ו. אלמוג הנדסה
בדק בית ואיתור ליקויי בניה

חוות דעת מומחה

1. נתבקשתי לחוות את דעתי לעניין איכות הבנייה של דירה בכתובת
2. הנכס נבדק על ידי ביום
3. המסמכים שבהם עיינתי בטרם כתבתי את חוות דעתי הם :
 - א. תקנות התכנון והבנייה (בקשה להיתר, תנאים ואגרות) תש"ל - 1970, על עדכוניו ונספחיו.
 - ב. חוק המכר (דירות) תשל"ג - 1973.
 - ג. הוראות למתקני תברואה (הל"ת) תש"ל - 1970 על עדכוניו ונספחיו.
 - ד. חוק ותקנות בנושא חשמל (חוק החשמל) תשי"ד - 1954 על עדכוניו ונספחיו.
 - ה. מפרט כללי לעבודות בנייה - בהוצאת משרד הביטחון, מע"צ ומשרד הבינוי והשיכון. (במפרט זה באים לידי ביטוי כללי מקצוע רבים מתחום הבנייה).
 - ו. תקנים ישראלים ומפרטי מכון בתחום הבניה. בהוצאת מכון התקנים הישראלי (מת"י).
 - ז. תקנות הג"א תש"ן - 1990.
 - ח. מפרט מכר (דירות) הקשור לחוק המכר.
 - ט. הנחיות לתכנון חניה - בהוצאת משרד התחבורה / מנהל היבשה - אגף תכנון תחבורתי.
 - י. הוראות כיבוי אש.
 - יא. תכניות מכר ומפרט הטכני של הדירה

1.2. חיתוך וגימור לקוי של אריחי ריצוף

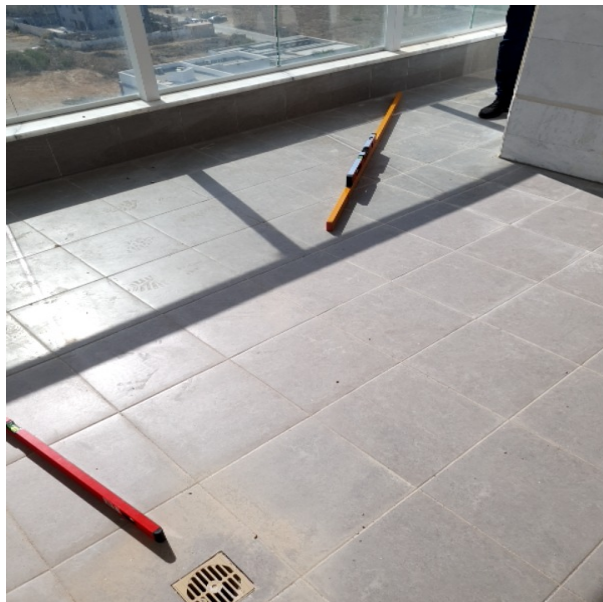
תיאור הליקוי: בוצע חיתוך וגימור לא מקצועי של אריחים/שיפולים בקרבת פתחים/פינות, הדבר מהווה פגם אסתטי.
כמו כן לא בוצע איטום בהיקף קופסאות הביקורת
מיקום: מקלחת כללית

ציטטא: וזאת בניגוד לת"י 1555 חלק 3 סעיף 5.1.4.2

המלצה לתיקון: נדרש לבצע אטימה מוחלטת בין קופסת הביקורת לבין אריחי הריצוף באמצעות חומר מילוי גמיש אנטיבקטריאלי אשר יהווה חציצה בין המים לבין תשתית הריצוף
עלות מוערכת: ₪ 150

1.3. שיפועים לא תקינים במרפסת

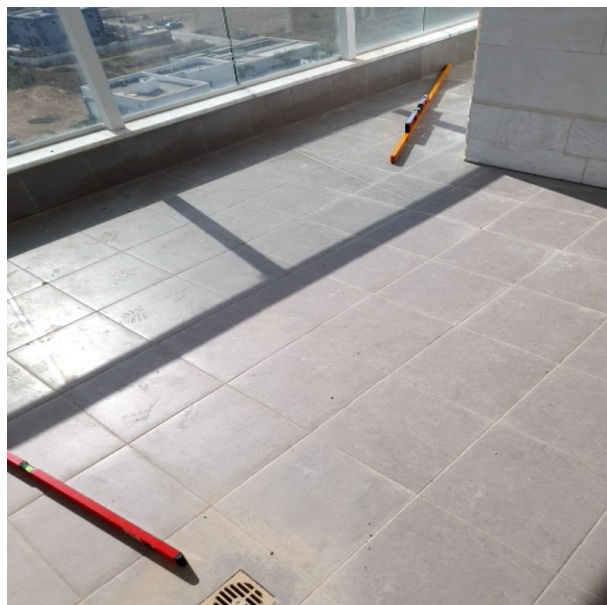
תיאור הליקוי: שיפוע הריצוף לכיוון הנקז קטן מ-1%

מיקום: מרפסת סלון

ציטטא: זאת בניגוד לת"י 1555 חלק 3 סעיף 3.2

המלצה לתיקון: יש לפרק את הריצוף באזורים המתוארים ולרצף בחזרה בשיפוע העולה על 1%

1.4. שיפועים לא תקינים במרפסת

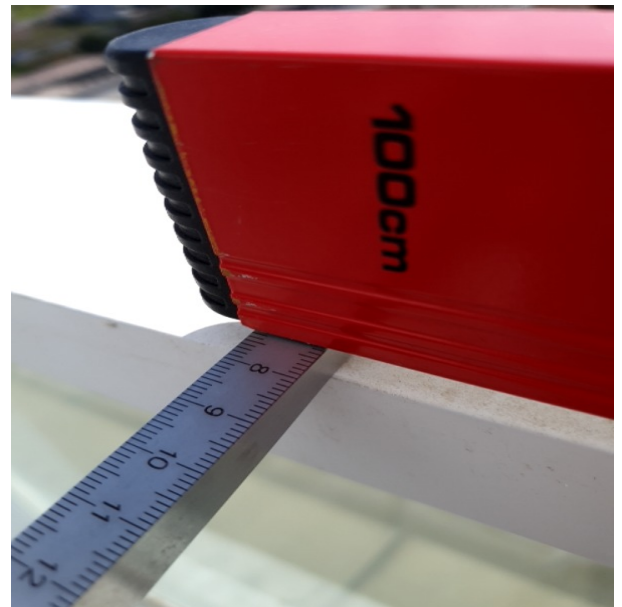
תיאור הליקוי: שיפוע הריצוף לכיוון הנקז קטן מ-1%

מיקום: מרפסת חדר שינה

ציטטא: זאת בניגוד לת"י 1555 חלק 3 סעיף 3.2

המלצה לתיקון: יש לפרק את כלל הריצוף במרפסת ולרצף בחזרה בשיפוע העולה על 1%
עלות מוערכת: ₪ 3100

2.4. ליקויים בחלונות-תיקון/כיוון מנגנון נעילה
תיאור הליקוי: נמצאו פגמים במנגנון הנעילה של אגפי הוינטרינה
מיקום: סלון

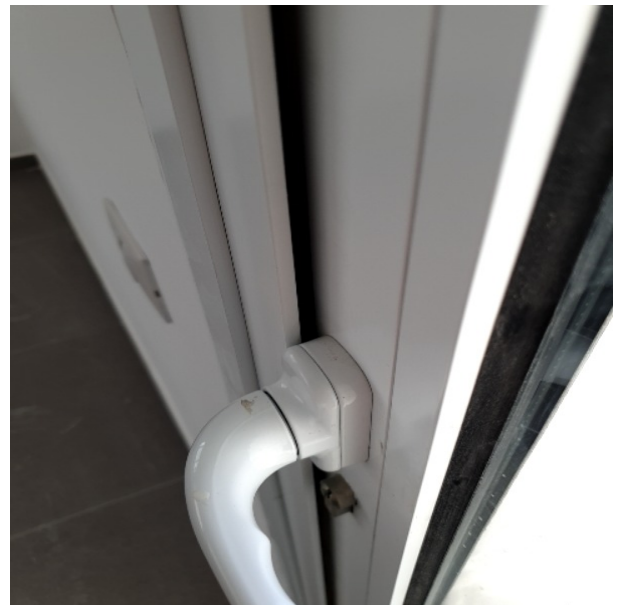
ציטטא: זאת בניגוד לת"י 4068 חלק 1 סעיף 4.1

המלצה לתיקון: נדרש לבצע תיקון למנגנון הנעילה בשני אגפי הויטרינה

3.1. השלמה/תיקון מילוי גמיש חיפוי

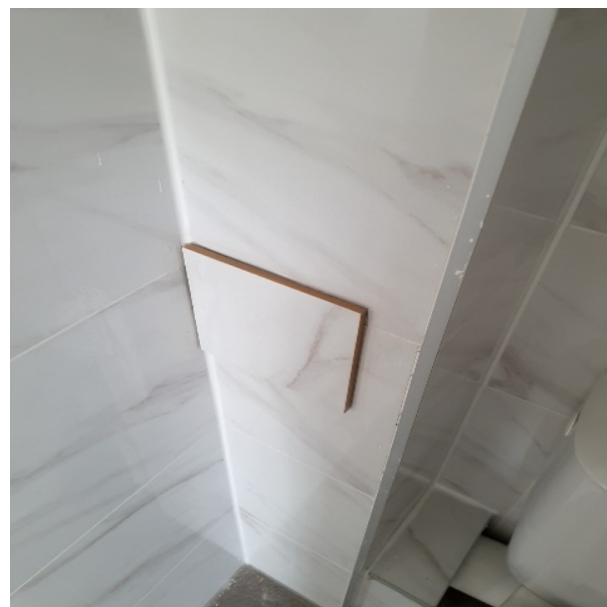
תיאור הליקוי: נמצאו אזורים עם מילוי לקוי של איטום גמיש במשקי החיפוי.

מיקום: מרפסת חדר שינה

ציטטה: תקן 1555 חלק 2, סעיף 3.1

המלצה לתיקון: נדרש להסיר את האיטום הקיים ולחדש איטום גמיש בצורה חלקה ומקצועית ובאופן שימלא לחלוטין את המישק בחיפוי הקירות. עלות מוערכת: 400 ₪

3.2. אריחי חיפוי בולטים

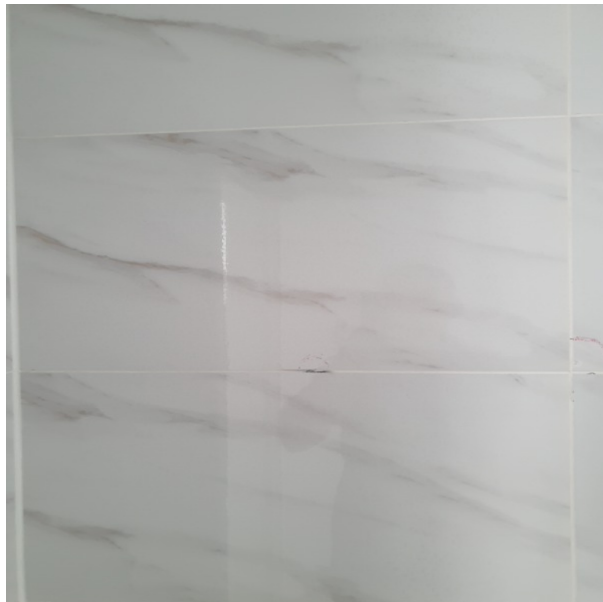
תיאור הליקוי: הודבק אריח חיפוי שלא במישור חיפוי הקיר, באזור פתח הניקוי והבקרה של קולטן הביוב. הנ"ל מהווה ליקוי תפקודי ואסתטי

מיקום: שירותי אורחים

ציטטה: זאת בניגוד לת"י 1555 חלק 2 סעיף 3.2.2

המלצה לתיקון: נדרש לפרק את האריח ולהתקין פקק מתאים שניתן לפתיחה/סגירה ולביצוע תחזוקה שוטפת בקולטן הביוב ללא מפגע ויזואלי
עלות מוערכת: 250 ₪

- 8.1. לא הותקן נקז כפול במרפסת
 תיאור הליקוי: לא הותקן נקז כפול ברצפת המרפסת.
 מיקום: מרפסת סלון

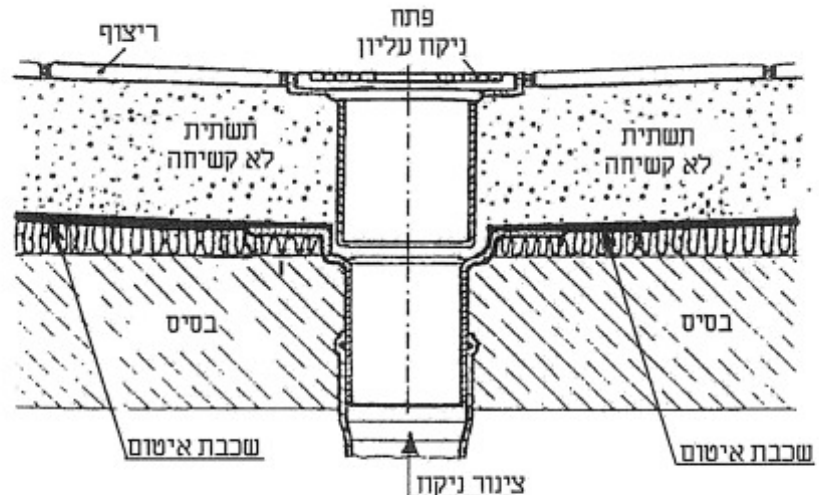
- ציטטא:** בניגוד לת"י 1555 חלק 3 סעיף 4.1.1.3
 שטחים מרוצפים החשופים לגשם, שהאריחים יונחו בהם על תשתית לא-קשיחה (ראו בהגדרה 1.3.2),
 ינוקזו ניקוז כפול: הן פני השטח המרוצף והן פני שטח שכבת האיטום שמתחת לתשתית ינוקזו כמפורט
 בתקן הישראלי ת"י 1205 חלק 2 (ראו ציור 3).

המלצה לתיקון: יש לפרק את האריחים בהיקף הנקז ולהחליף את אביזר הניקוז לנקז כפול. לאחר מכן יש לפרק אריח נוסף המרוחק ביותר מהנקז הכפול ולהזרים מים באופן מבוקר וזהיר אל תשתית הריצוף. במידה והמים זורמים אל הנקז הכפול אזי שהקבלן ביצע שיפועים ברצפת הבטון אל כיוון הנקז הכפול כנדרש בתקן. במידה והמים אינם מתנקזים אל הנקז הכפול, יש להרים את כלל הריצוף במרפסת, לפנות את מילוי התשתית (סומסום), לעבד שיפועים בכיוון הנקז הכפול, להשלים את הריצוף בחזרה בשיפוע תקני ולאטום את המרווח בין אריחי הריצוף לנקז.

8.2. לא הותקן נקז כפול במרפסת

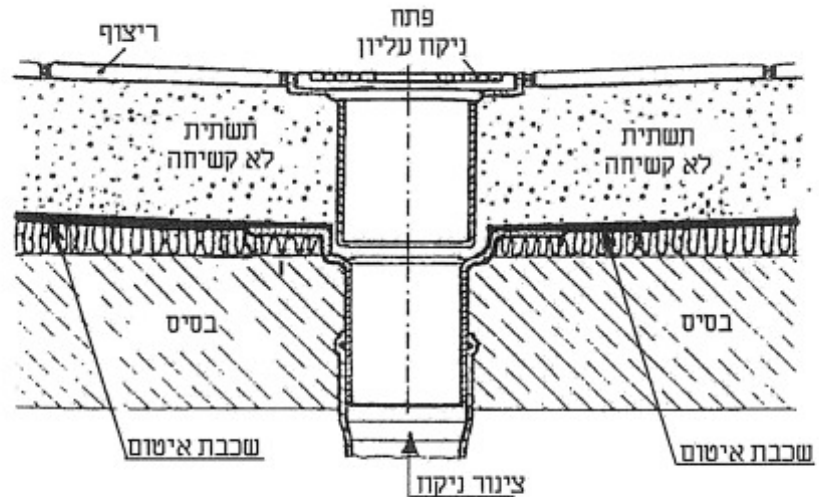
תיאור הליקוי: לא הותקן נקז כפול ברצפת המרפסת ובנוסף לזאת צנרת הנקז משופעת בחומרי בניין ופסולת
מיקום: מרפסת חדר שינה

ציטטא: בניגוד לת"י 1555 חלק 3 סעיף 4.1.1.3

המלצה לתיקון: יש לפרק את האריחים בהיקף הנקז, להחליף את אביזר הניקוז לנקז כפול, להשלים את הריצוף בחזרה בשיפוע תקני ולאטום את המרווח בין אריחי הריצוף לנקז.

כמו כן, סתום העבודה יש לוודא שצנרת הניקוז נקייה מפסולת ושיירי חומרי בנייה על כל סוגיה

10.4. פקק כיסוי קפסת חיבורים חסר

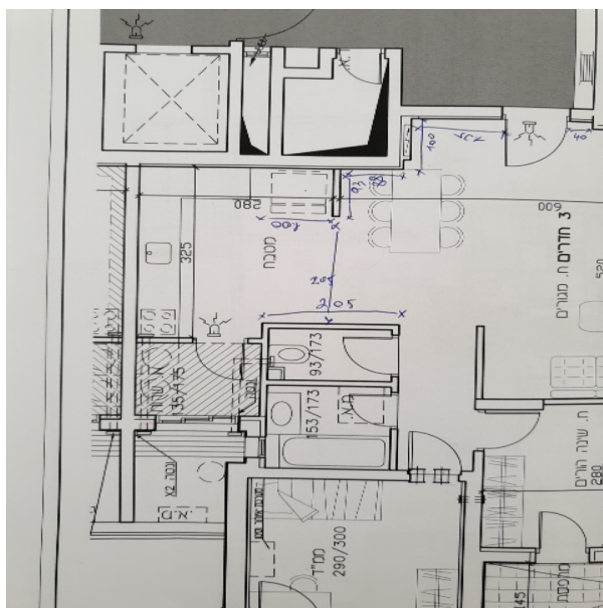
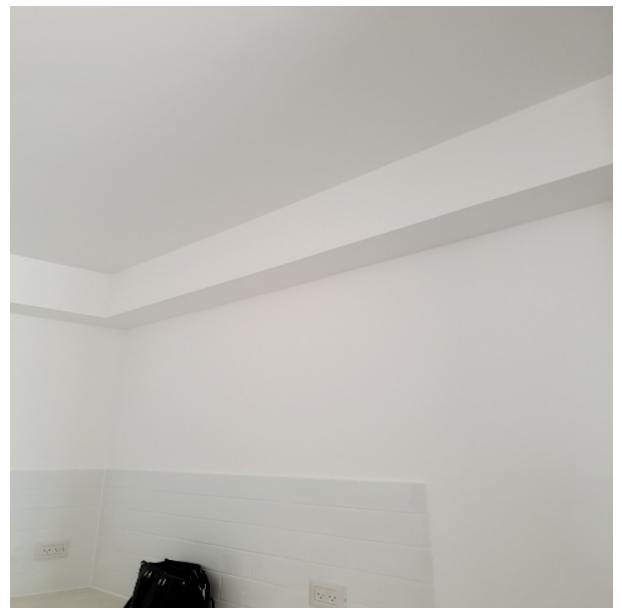
תיאור הליקוי: לא הותקן פקק לקופסת חיבורים מעל האינטרקום

מיקום: כניסה

המלצה לתיקון: יש להתקין פקק כנדרש

11.1. גובה תקרה נמוך מהמותר בתקנות

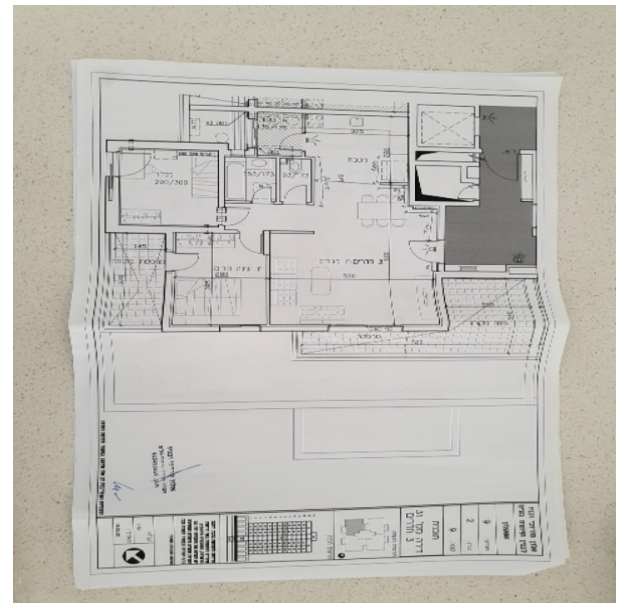
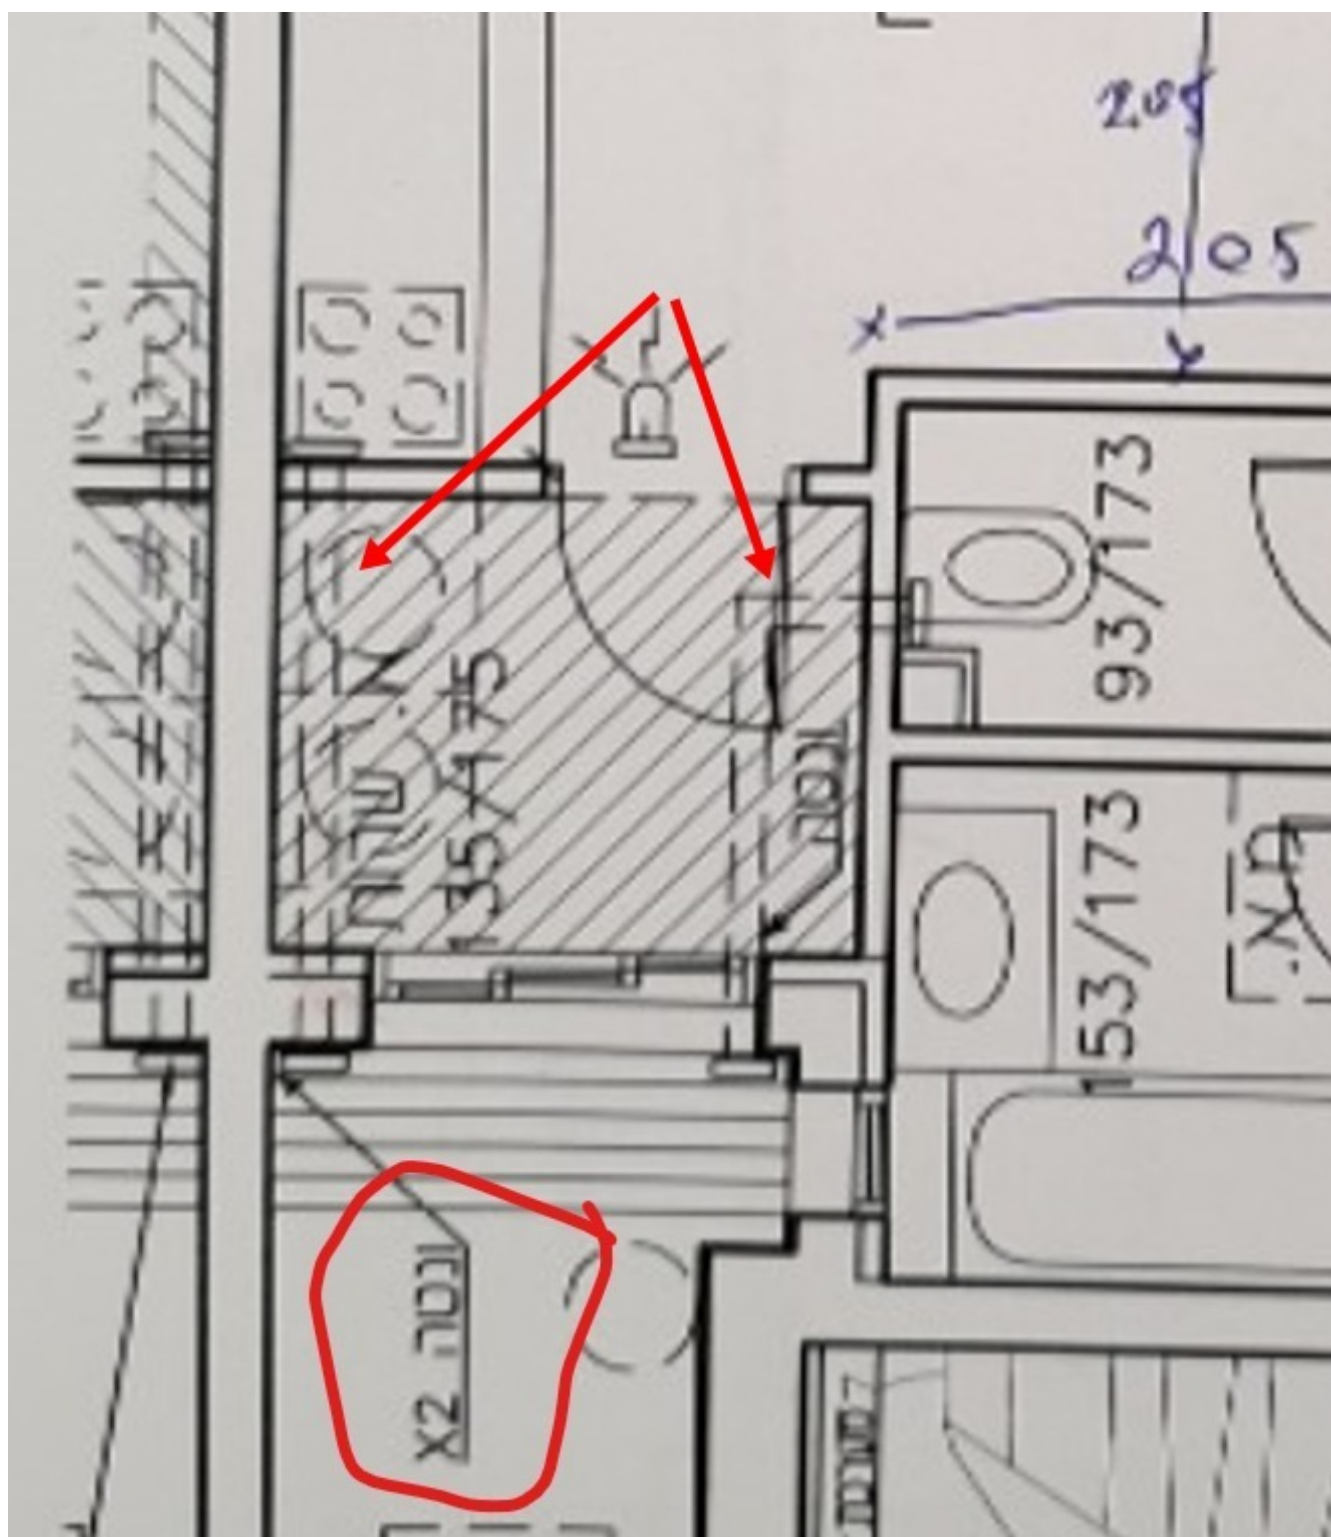
תיאור הליקוי: בוצעו סינרים להסתרת צנרת מתאי כיבוי אש לכל אורך תקרת המטבח אשר אינה מופיעה בתכנית המכר, וזאת בניגוד לאזכור של מעבר צנרות פליטת האוויר של הוונטות המותקנות בדירה.

הנ"ל מהווה אי התאמה לתכנית המכר ומהווה ליקוי אסתטי ותפקודי אשר מונע מהדיירים לבצע שינויים במטבח כאוות נפשם.

מיקום: מטבח

המלצה לתיקון: יש לפנות לשמאי מקרקעין לצורך קביעה והערכת גובה ירידת ערך של הדירה.
הערות: לא לתמחור

12.1. בוצע קידוח בצנרת סמויה

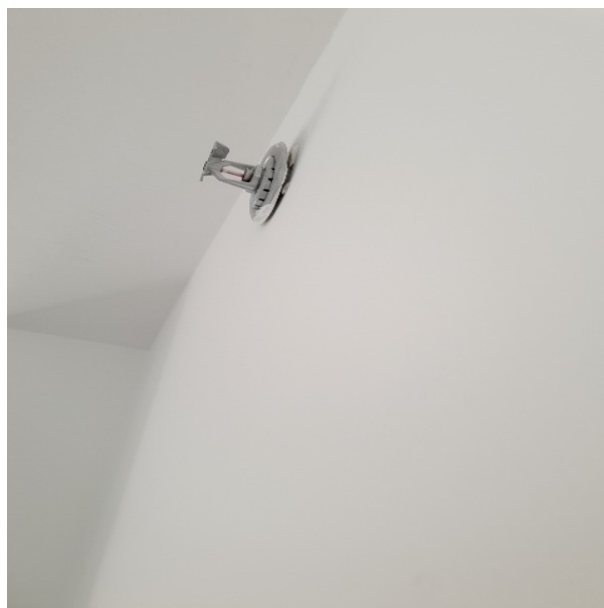
תיאור הליקוי: בוצע קידוח בקולטן המאסף את ניקוז מסתורי הכביסה העובר בתוך קיר מסתור הכביסה
מיקום: מסתור כביסה

המלצה לתיקון: יש לבצע תיקון מקצועי לצינור ולבצע ביטון, תיקוני טיח וצבע
 המשך מעקב נזילות בחורף הקרוב
 עלות מוערכת: 800 ₪
